# 安全パトロール

巡視日：2021年10月28日(木)

### ■ 今月のパトロール現場

現場名：合同会社高良 様 共同住宅 新築工事  
建設地：宜野湾市真栄原  
規 模：RC造6階建て  
代理人：与那嶺 敬介

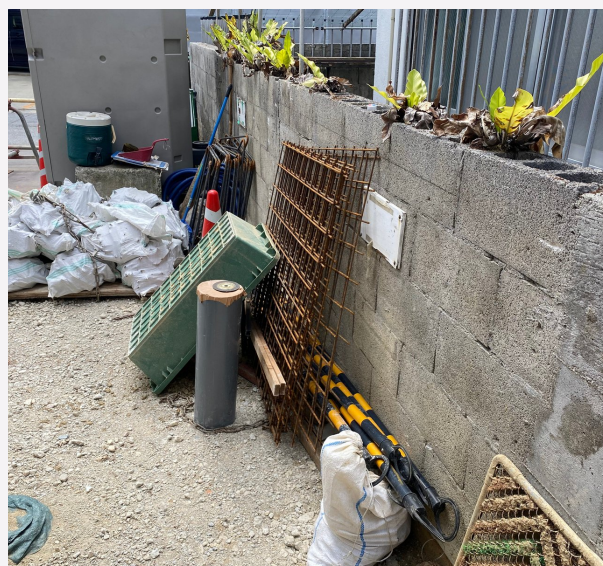
- 管理体制について
  - 社旗、安全旗が未掲揚  
工事看板が目立たない  
第三者立入禁止措置がされていない
- 整理整頓について
  - 隣地境界塀に資材を立て掛けないように資材管理が必要
- 近隣への配慮について
  - 土間の差し筋がつまづきの要因になりますので、対策をする必要があります

現場名：山城武 様 住宅新築工事  
建設地：那覇市真嘉比  
規 模：WRC造 2階建て、住宅  
代理人：金城 晃也

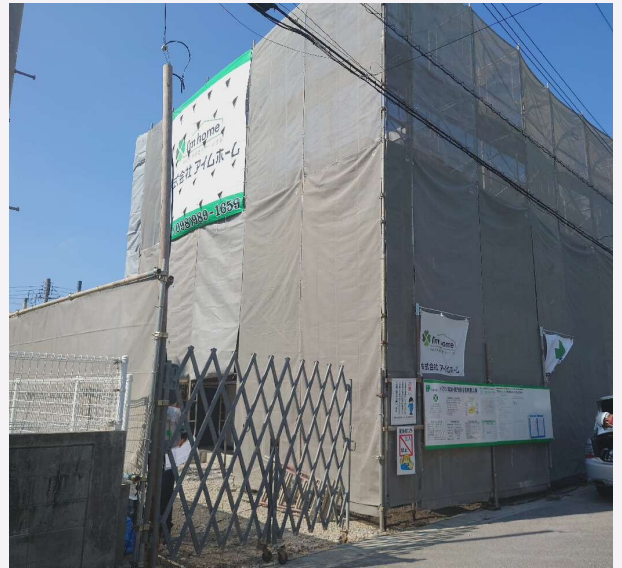
- 管理体制について
  - 社旗、安全旗の未掲揚
  - 第三者の立入禁止措置が未実施
- 整理整頓、清掃状況について
  - 仮設トイレの場所を再検討し移設
  - スラブ上に型枠解体後の釘等で錆跡を残さないように業者指導を要す
- 墜落転落について
  - シートのめくれ等あり
  - 仮設足場の壁つなぎが無い
  - 内部階段の転落防止措置が必要
- 車両系、工具等の機械について
  - 道路側の架空電線の養生が必要
- 近隣への配慮について
  - グレーチング含め、側溝の養生が不十分

現場名：バクシ増加・綾乃 様 住宅新築工事  
建設地：読谷村字楚辺  
規 模：WRC造 2階建て、住宅  
代理人：津嘉山 健

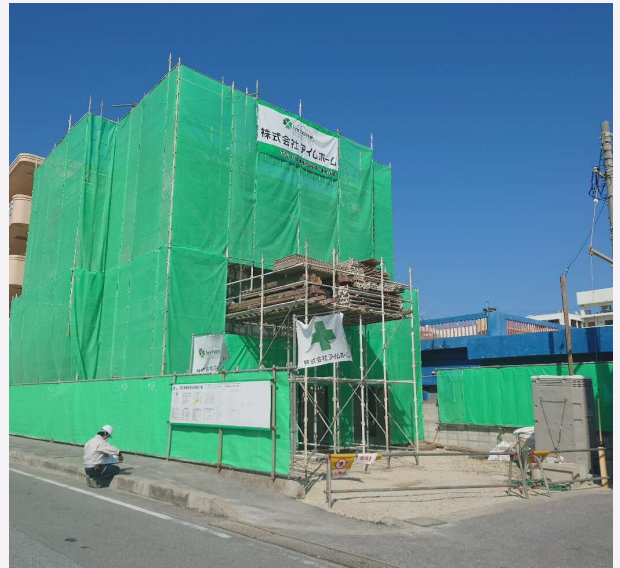
- 管理体制について
  - 危険物等の保管状況が良くない

- 整理整頓、清掃状況について
  - 建物周辺部について、セメント・ノコの処理がされていない。  
不要材の片付けが必要
  - 産業廃棄物の分別要

- 墜落転落について
  - 昇降階段、転落防止の喚起などが未
  - 屋上栈橋の隙間が大きい
  - 積載荷重表示が未

- 電気災害について
  - 責任者表示が消えかかっている
